改善箇所説明図 (リコール ATTO 3 アンサーバック灯火の問題)

リコールの内容

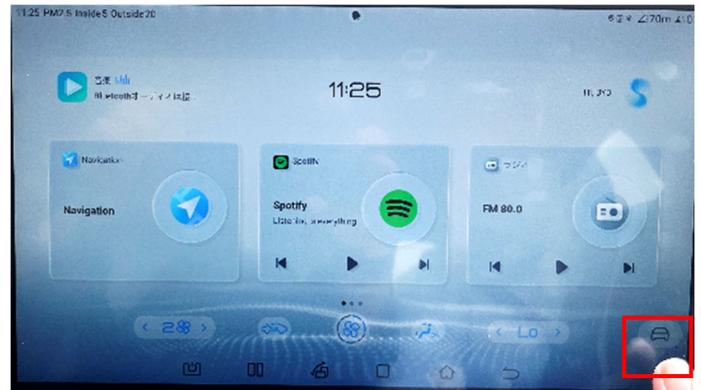
車両を解錠する際のアンサーバック機能において、点灯プログラムが不適切なため、ハザードランプが作動した後、車幅灯及びテールライトが点灯する一連の作動時間が3秒を超えています。
このため、道路運送車両の保安基準に適合致しません。

左ボディドメインコントローラーに入力されているプログラムを対策プログラムに更新します。
更新は、販売店にご入庫頂き、診断機により実施します。

識別：プログラムのバージョン番号が3.1.32.2305020.1以降であれば対策済です。
